改善箇所説明図 ②

基準不適合発生箇所

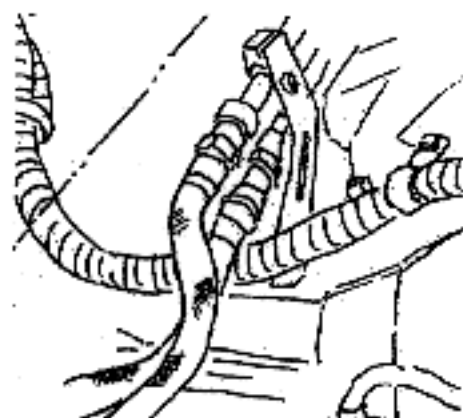
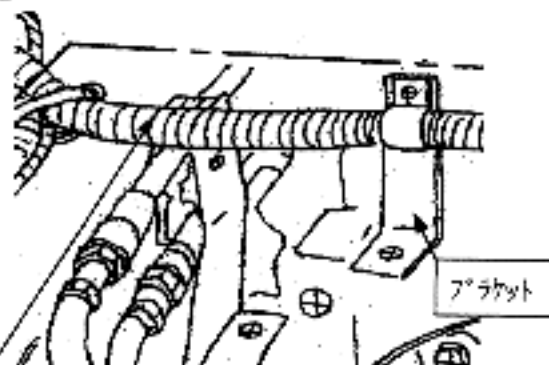
エンジンルーム内のバッテリーケーブルの電気配線の取回しが不適切なため、燃料ホースまたはパイプと当該ケーブルが接触するものがあり、そのままの状態で使用を続けると、当該ケーブルの被覆が損傷して短絡し、最悪の場合、火災に至るおそれがある。

※別：バッテリーケーブル上に黄色ペイントを塗布する。

全車両、当該ケーブルの取回しを変更する。また、当該ケーブルに損傷があるものは、良品と交換する。
